OGGETTO: *ID_VIP:8296 Progetto di un impianto Agrivoltaico, denominato "Serramanna 1", della potenza di 25,82 MW e delle relative opere di connessione alla RTN, da realizzarsi nei comuni di Serramanna (SU) e Samassi (SU) – Proponente Tintoretto S.R.L.*

OGGETTO:
Risposte al parere tecnico del MIC

Risposte alle osservazioni contenute nel Parere tecnico istruttorio trasmesso il
19.01.2023

Figura 4: alveo naturale del Rio Gora Figuera nel 1954. Dettaglio.

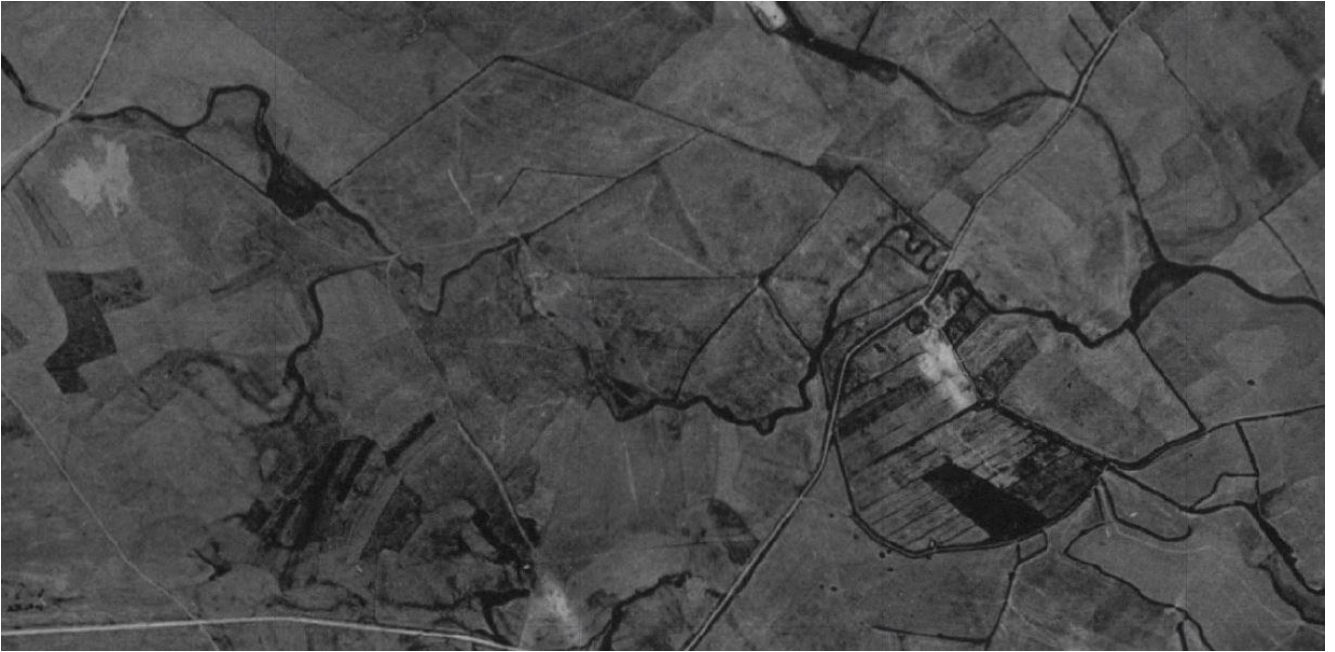
Pertanto, **la fascia di tutela paesaggistica riguardante il rio Gora Figuera**, che ricade sui due campi agrovoltaiici in progetto disposti ad ovest, risulta non coerente con le nuove forme e i nuovi processi che il paesaggio ha assunto negli ultimi decenni.

Dall’analisi delle ortofoto storiche si legge chiaramente come il canale risulti nettamente identificabile nell’ortofoto del 1968, mentre ancora non è visibile nel 1954.

Nel presente progetto si propone un compromesso tra le esigenze di messa in sicurezza e quelle ecologico-ambientali, proponendo la rinaturalizzazione del canale attraverso l’impianto di una fascia di mitigazione a tamerici (*Tamarix africana* e *T. gallica*) in monofila della lunghezza totale di 1.155 metri lineari, con distanza delle piante sulla fila di metri 2,00., che avrebbero anche la funzione di corridoio ecologico per la fauna.

Figura 7: alveo attuale artificializzato del Rio Gora Figuera.

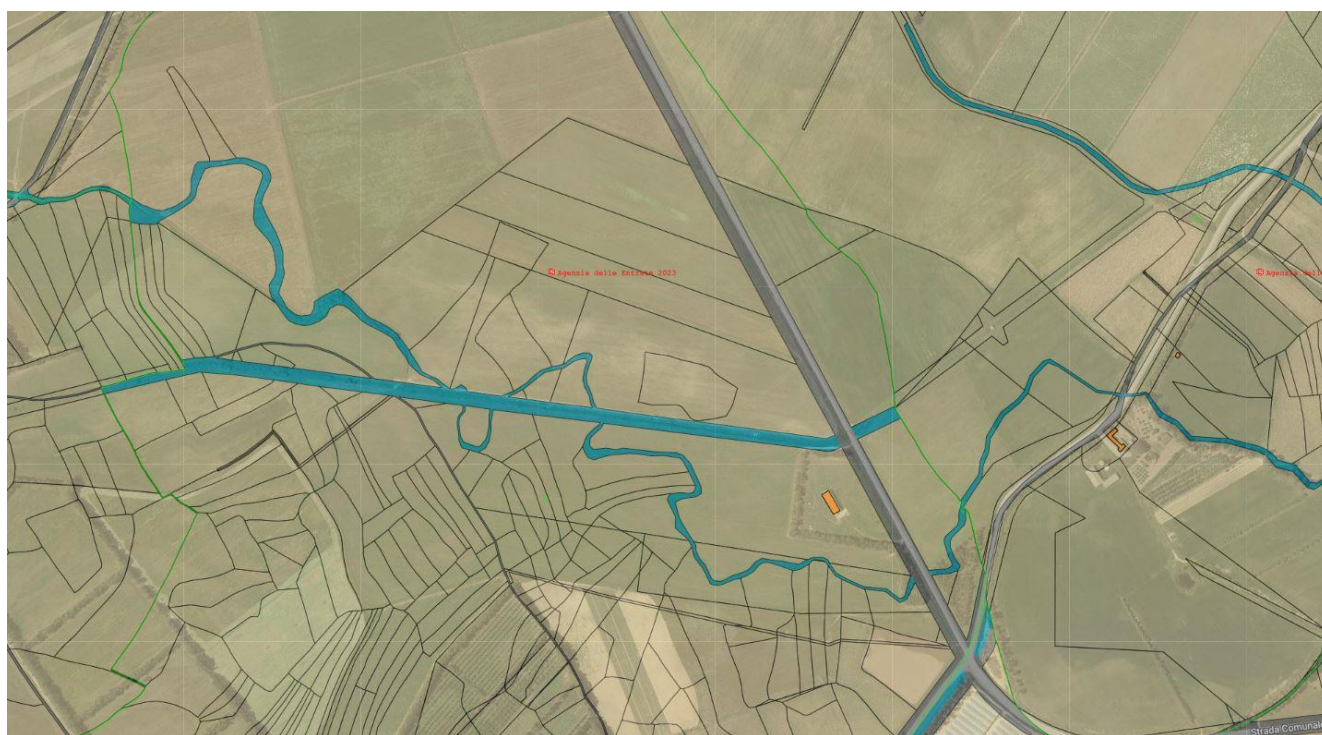
Si evidenzia che il parere tecnico mette l’accento sulla compromissione delle attuali fasce circostanti l’alveo del rio “con la relativa sostituzione con opere a carattere industriale per la produzione di energia elettrica”. Tuttavia, si fa presente che **l’alveo attuale del rio Gora Figuera è stato rettificato e ingabbiato entro sponde di cemento**, rendendolo a tutti gli effetti un canale. Nel processo di artificializzazione non si è assecondata la dinamica naturale del fiume, ma quest’ultimo è stato delimitato attraverso argini artificiali in funzione dell’infrastruttura stradale e dell’organizzazione agricola.

È stato, dunque, **completamente alterato il paesaggio fluviale**, determinato dalla sedimentazione dei segni impressi, dalla fluidità delle acque e dall’andamento curvilineo che il fiume traccia, influenzando l’evoluzione dei territori e intrecciando uno stretto legame con la società. Pertanto, **non sembra sussistere il pericolo di alterazione di una ipotizzata condizione di naturalità delle sponde del rio Gora** dal momento in cui, allo stato attuale, si presentano già artificializzate e rettificate rispetto alla loro condizione originale.

Figura 8: inquadramento su aree idonee.

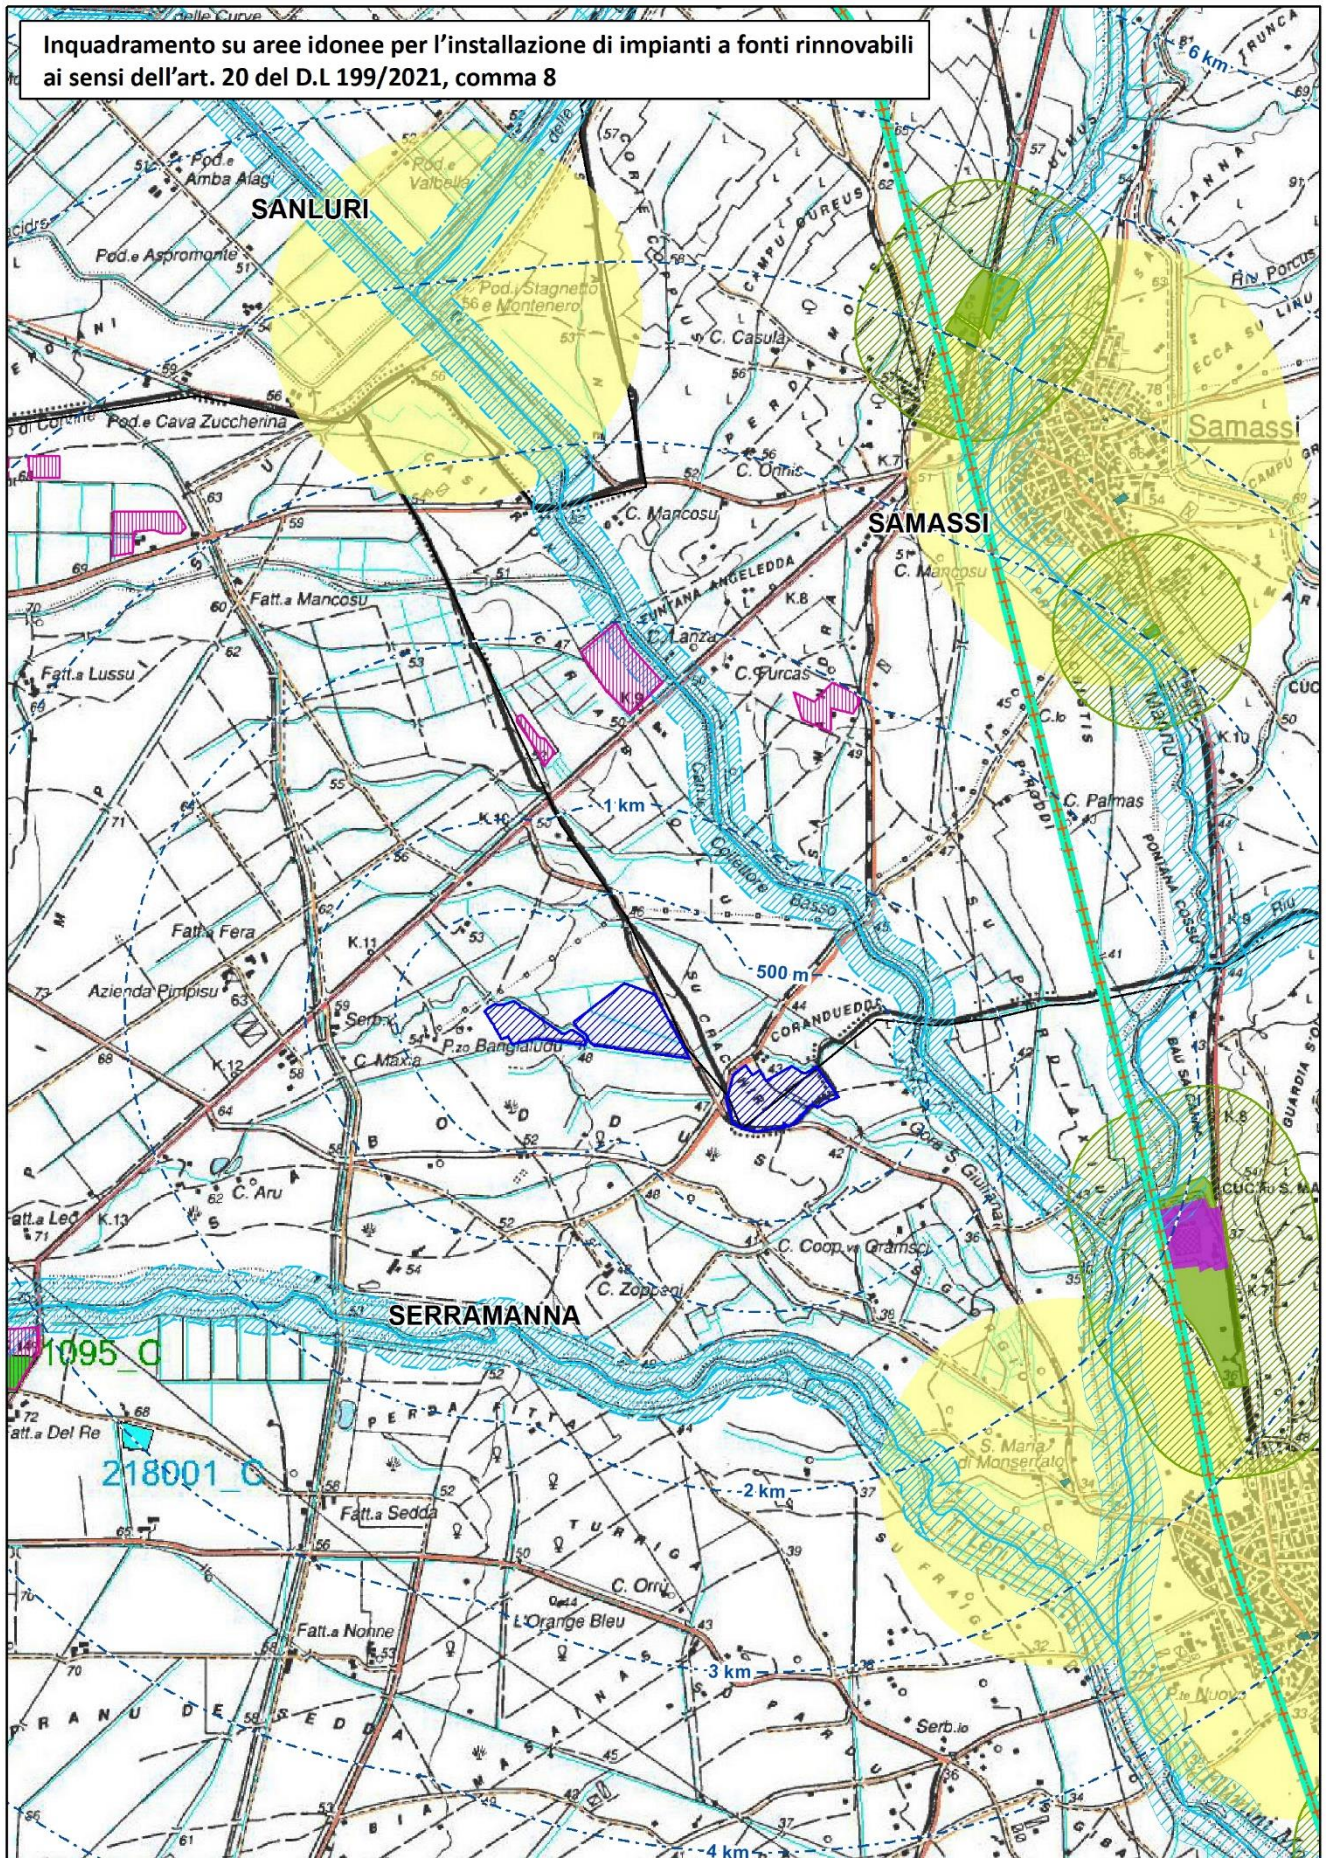
Si riporta di seguito la cartografia elaborata in conformità alle aree idonee, individuate ai sensi dell’art. 20 comma 8 del DL 199/2021.

L’impianto ricade all’interno delle aree idonee ministeriali ai sensi del comma c-quater dell’art. 20: “c-quater) fatto salvo quanto previsto alle lettere a), b), c), c-bis) e c-ter), le aree che non sono ricomprese nel perimetro dei beni sottoposti a tutela ai sensi del decreto legislativo 22 gennaio 2004, n. 42, ne ricadono nella fascia di rispetto dei beni sottoposti a tutela ai sensi della parte seconda oppure dell’articolo 136 del medesimo decreto legislativo. Ai soli fini della presente lettera, la fascia di rispetto è determinata considerando una distanza dal perimetro di beni sottoposti a tutela di sette chilometri per gli impianti eolici e di un chilometro per gli impianti fotovoltaici. Resta ferma l’applicazione dell’articolo 30 del decreto-legge 31 maggio 2021, n. 77, convertito, con modificazioni, dalla legge 29 luglio 2021, n. 108”.

Figura 9:inquadramento su vincolistica generale.

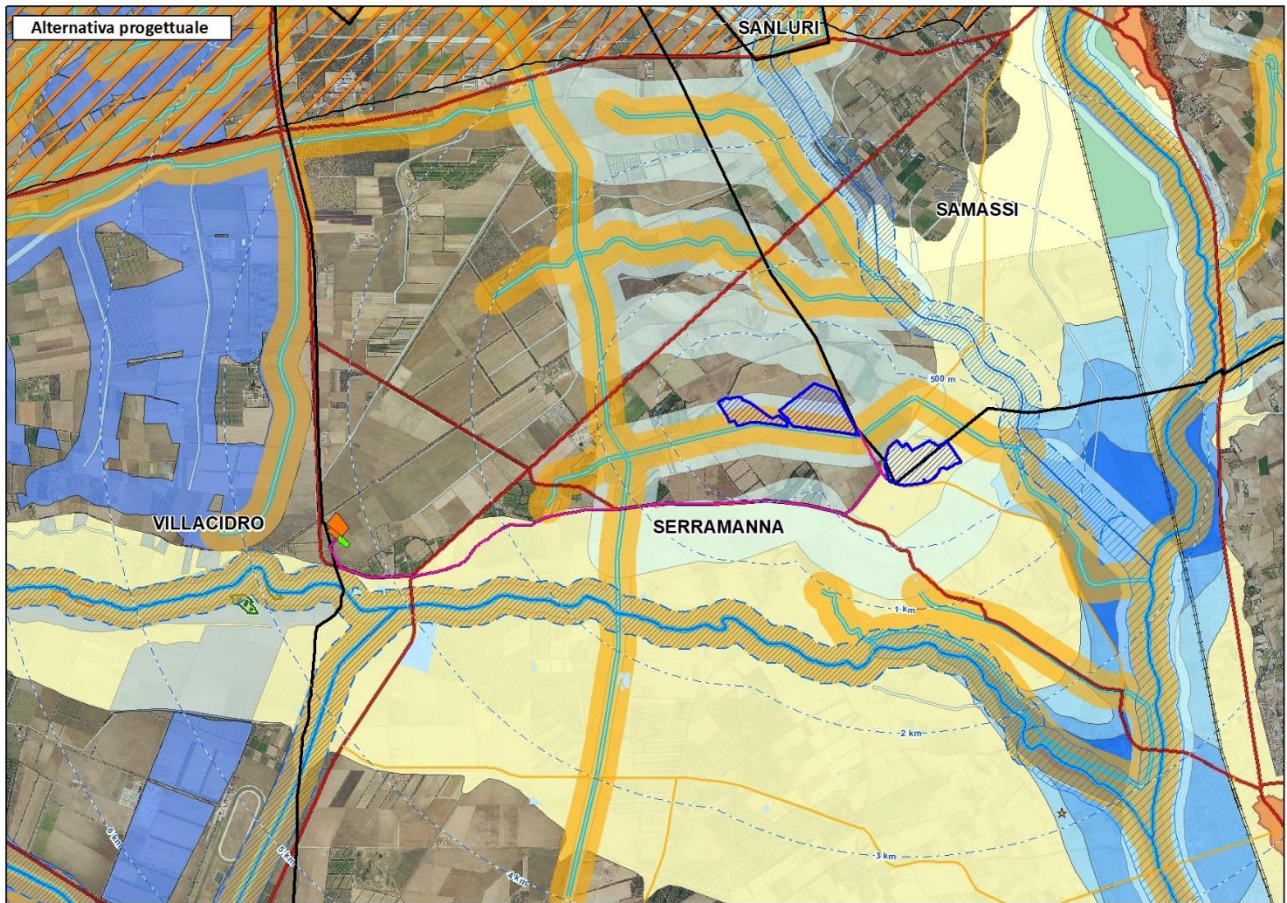
Come visibile in Figura 9, le aree più prossime nelle quali non sussistono vincoli di natura idrogeologia, geomorfologica o storico-archeologica, oltre all’area di progetto, sono quelle immediatamente ad est dell’area di impianto.

Mappa dell'intervisibilità teorica PROGETTO PROPOSTO

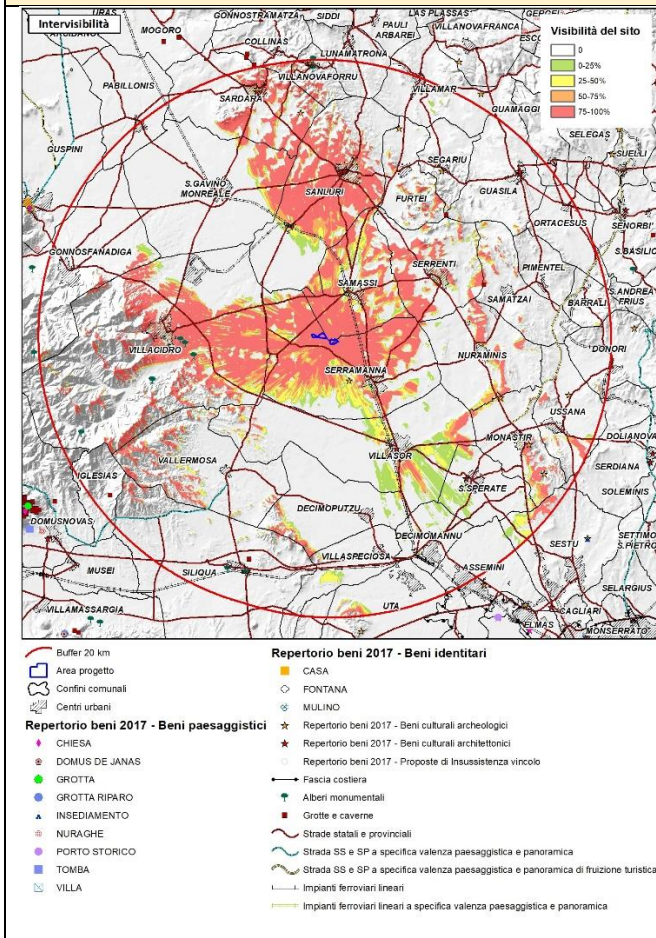
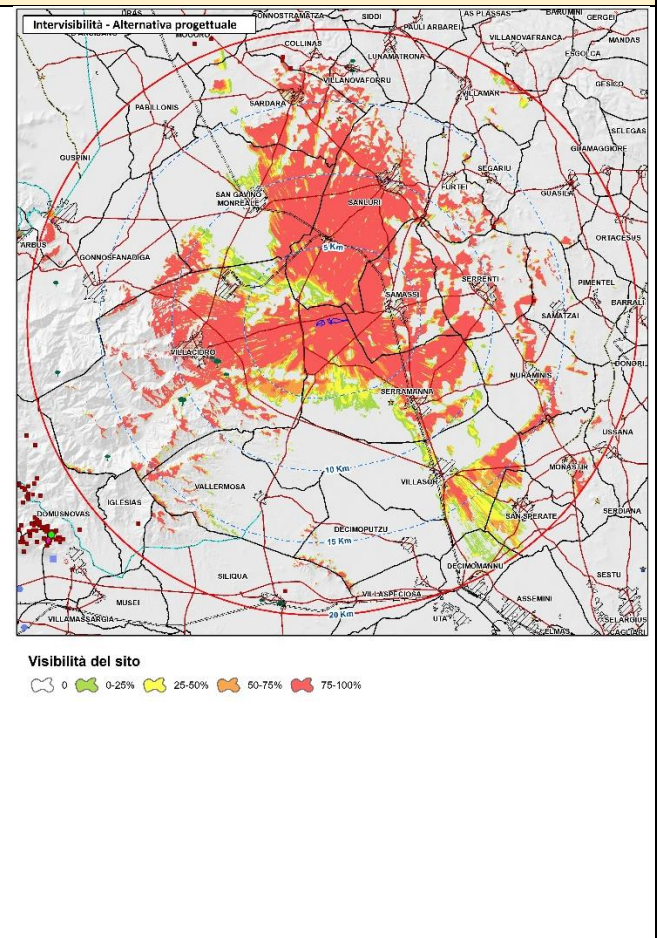
La mappa dell'intervisibilità teorica varierebbe, come visibile dalle immagini sottostanti che mostrano come più ampie aree di territorio sarebbero coinvolte con un impianto di tipo verticale (tracker 1.0).
